Umweltverträglichkeitsprüfung

KKW Krško/Slowenien

Laufzeitverlängerung

Fachstellungnahme

Abbildung 2:
Darstellung des Sicherheitsniveaus, gemessen an der Wahrscheinlichkeit von Kernschäden je Betriebsjahr (CDF/yr)¹⁰
(UVP-BERICHT 2022, S. 89)

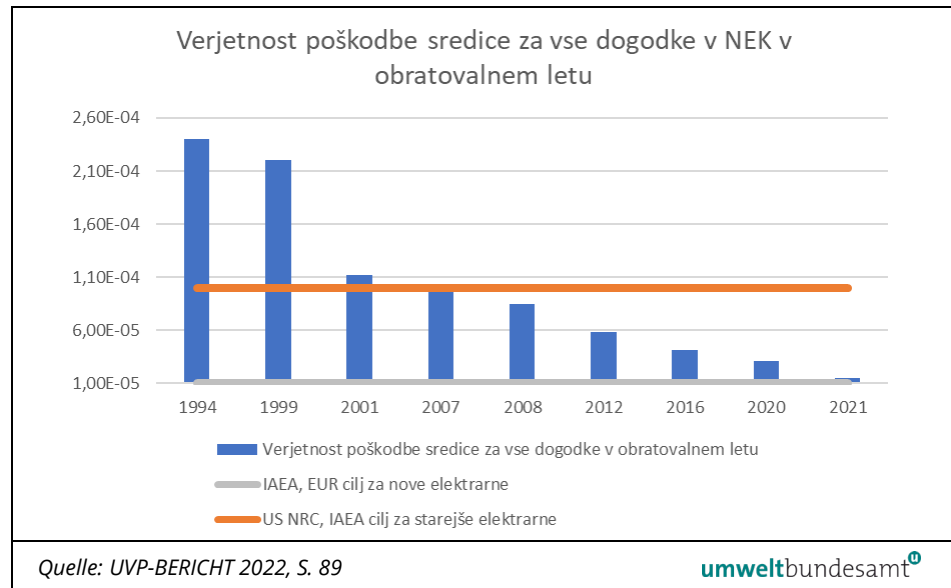
Die Abbildung 2 zeigt die Wahrscheinlichkeit eines Kernschadens je Betriebsjahr im Vergleich zu den Zielwerten gemäß US NRC und IAEO für Kernkraftwerke der 2. Generation, dargestellt durch die orangefarbene Linie, und den Zielwerten gemäß IAEO und EUR für neue Kraftwerke der 3. Generation, graue Linie.

Die Abbildung zeigt, dass in den letzten 20 Jahren die Wahrscheinlichkeit eines Kernschadens deutlich gesunken ist, was auf umfangreiche Investitionen in die sicherheitstechnische Aufrüstung des Kraftwerks zurückzuführen ist. Wesentliche Verbesserungen wurden in Bezug auf das Erdbebenrisiko, den Hochwasserschutz, die Milderung von Brandfolgen, die Sicherstellung zusätzlicher Stromquellen bei Störfällen oder Ausfällen der Stromversorgung aus dem Netz vorgenommen. Beispielsweise gewährleisteten alternative Wärmeabfuhrmöglichkeiten mit neuen DEC-Systemen (ASI-Tank, AAF-Tank und Brunnen) eine langfristige Kühlung des Kraftwerks. Die Risikoreduzierungen in den letzten Jahren und die geplante Risikoreduzierung im Jahr 2021 sind das Ergebnis des Programms zur sicherheitstechnischen Aufrüstung des KKW Krško. (UVP-BERICHT 2022, S. 89/90)

Abbildung 4: Darstellung der Häufigkeit von Kernschäden je Betriebsjahr (CDF/yr) (SNSA 2021a)

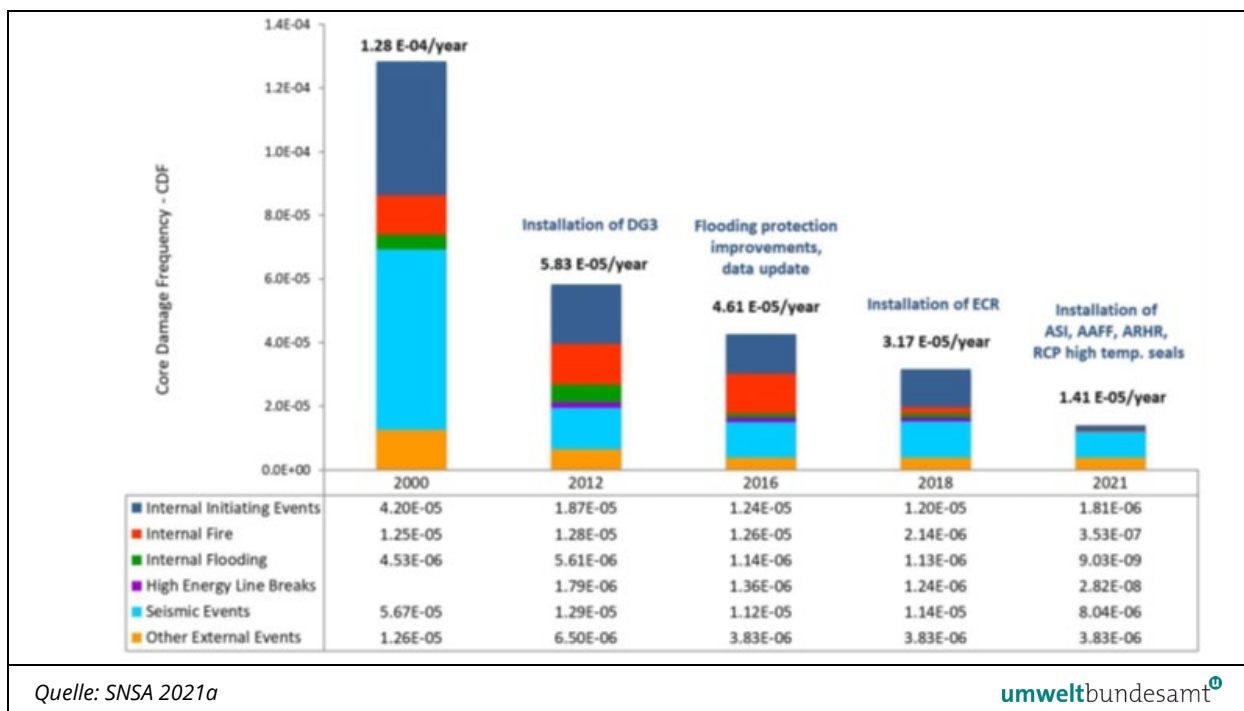
Wie aus den PSA-Ergebnissen (siehe Abbildung 4) ersichtlich ist, wurden die Risiken aus allen Kategorien von auslösenden Ereignissen stark reduziert, insbesondere bei den internen Gefahren, wie z. B. interne auslösende Ereignisse, interne Brände, Überschwemmungen und Hochenergie-Leitungsbrüche (HELB). Ebenso wurden die Risiken durch externe Gefährdungen weiter reduziert.

Auch wenn die Reduzierung der Kernschmelzhäufigkeit erheblich ist, ist die CDF im Vergleich zu anderen Anlagen insbesondere zu neuen KKW hoch. Die CDF für neue KKW liegen um einen Faktor 10 bis 100 niedriger. Auch die Orientierungswerte für neue KKW der IAEA (2016b) sind deutlich niedriger. Die Reduzierung der CDF in KKW Krško erfolgte aufgrund langer überfälliger Nachrüstungen für den Betrieb. Sie sind für eine Betriebsverlängerung aber nicht ausreichend. Zu beachten ist auch, dass Fragen bezüglich der vollständigen Ermittlung der Gefährdungen (intern und extern) sowie der Methoden der Ermittlung noch offen sind. könnten die Werte für die CDF für KKW Krško noch höher liegen.

Abbildung 5:
Änderungen der Häufig-
keiten von Freisetzungen
durch die Implementie-
rung des SUP (SNSA
2021a)

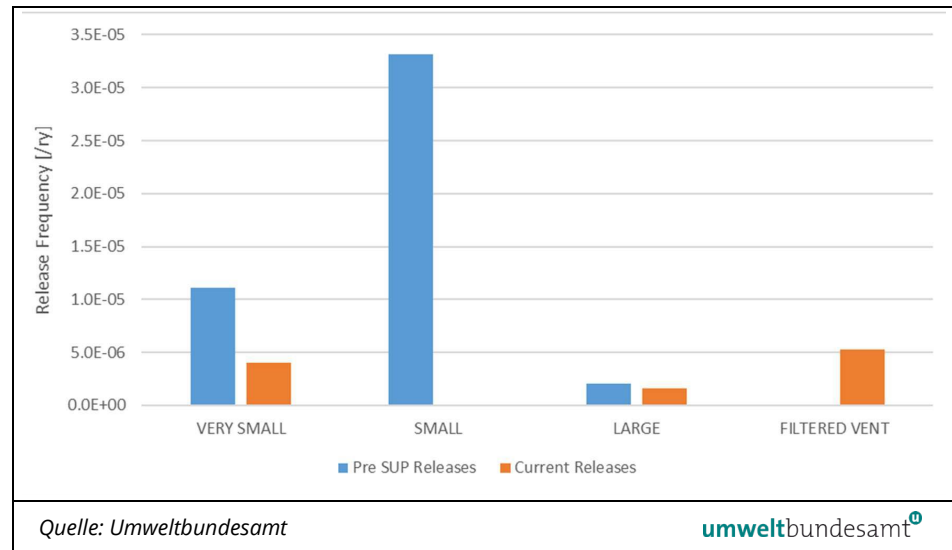
Die Häufigkeit ungefilterter Freisetzungen wurde erheblich reduziert, was vor allem auf die Filterwirkung des passiven Containment-Entlüftungssystems und die Nachrüstung der präventiven DEC-A-Ausrüstungen zurückzuführen ist. Die Häufigkeit der „kleinen“ Freisetzungen ist deutlich gesunken; der Großteil dieser Freisetzungen wurde in die neue Kategorie Filtered venting VENT übertragen (Abbildung 5). Laut UVP-BERICHT (2022) wurden in den PSA 2 Analysen für KKW Krško ermittelt, dass einige der Szenarien von Kernschmelzunfällen ein Containmentversagen verursachen können. Diese Szenarien sind mit großen Freisetzungen verbunden. Wie aus der Abbildung zu erkennen ist, bleibt die Häufigkeit für „große“ Freisetzungen auch nach Abschluss der SUP Maßnahmen

annähernd unverändert.

Laut UVP-BERICHT (2022) verbesserte sich nach Umsetzung des SUP die nukleare Sicherheit. In den UVP-Dokumenten sind Angaben über Ergebnisse der PSA 2, d.h. Angaben zu Häufigkeiten für große Freisetzungen (LRF) und große frühzeitige Häufigkeiten (LERF) nicht vorhanden. Zudem sind, wie oben dargestellt, die in PSA ermittelten CDF nur als Hinweise für Schwachstellen zu verstehen. Ergebnisse probabilistischer Analysen (PSA) sollten grundsätzlich nur ergänzend zu deterministischen Überlegungen als Kriterien für ausreichende Sicherheit herangezogen werden. Denn lediglich Unsicherheiten bei den Eingangsparametern, die durch Wahrscheinlichkeitsverteilungen erfasst werden, lassen sich quantifizieren. Unsicherheiten, die durch Unvollständigkeit der Daten entstehen, entziehen sich jeglicher Quantifizierung.

Abbildung 6:
Nationale Gefährdungs-
karten von Slowenien
aus 2001 (a; LAPAJNE et
al. 2001) und 2021 (b;
ARSO 2021).

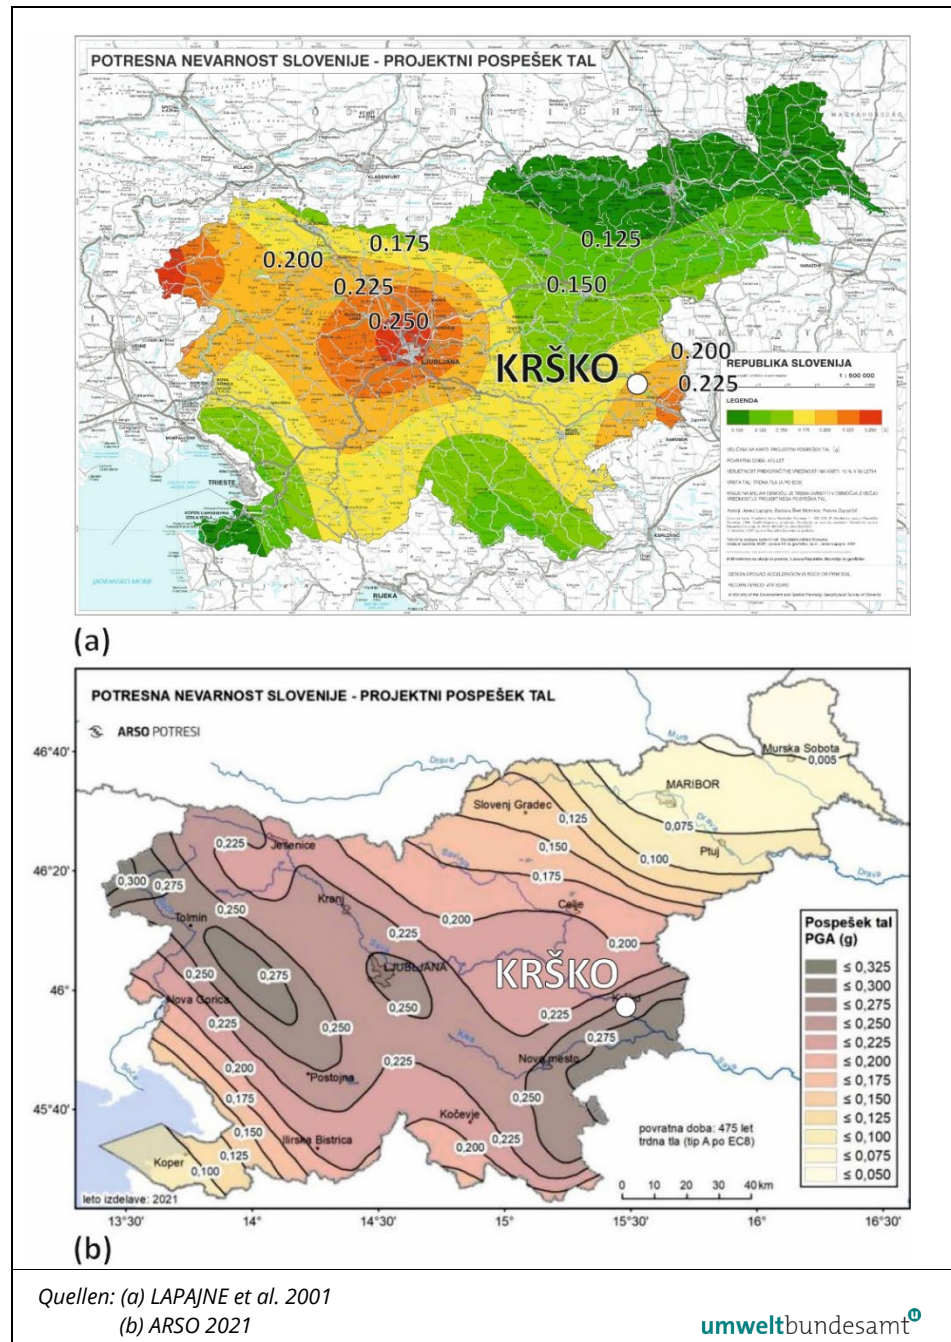
Ein Vergleich der nationalen Gefährdungskarten von Slowenien aus 2001 (LA-PAJNE et al. 2001) und 2021 (ARSO 2021) zeigt, dass die Erdbebengefährdung für Krško von $PGA = 0,200 - 0,225 \text{ g}$ (2001) auf $PGA = 0,250 - 0,275 \text{ g}$ (2021) angehoben wurde. Die genannten Werte gelten für den Wiederholungszeitraum von 475 Jahren und sind auf das KKW nicht anwendbar. Die Erhöhung der Gefährdungswerte um etwa 25% zeigt jedoch, dass neue Daten, Bewertungen und Methoden einen erheblichen Einfluss auf das Ergebnis der Gefährdungsanalyse haben. Bei einer Neubewertung der Erdbebengefährdung für das KKW Krško durch eine aktualisierte PSHA auf Grundlage neuer Daten und Methoden für einen Wiederholungszeitraum von 10.000 Jahren ist mit einer ähnlichen Erhöhung der Auslegungsgrundlage für Erdbebenlasten zu rechnen. Es gibt daher hinreichend Gründe für die Annahme, dass die Ergebnisse der PSHA 2004 und 2014 nicht mehr aktuell sind.

Infolge der hohen Relevanz von Erdbebengefahren für die Sicherheit des KKW Krško (57% Beitrag zur CDF) sollte die Entscheidung über eine Laufzeitverlängerung der Anlage auf der Grundlage einer aktuellen Analyse der Erdbebengefährdung (PSHA) gefällt werden. Um dem Stand von Wissenschaft und Technik zu entsprechen, muss diese PSHA neben der Bewertung von historischer/instrumenteller Erdbebenbeobachtungen auch:
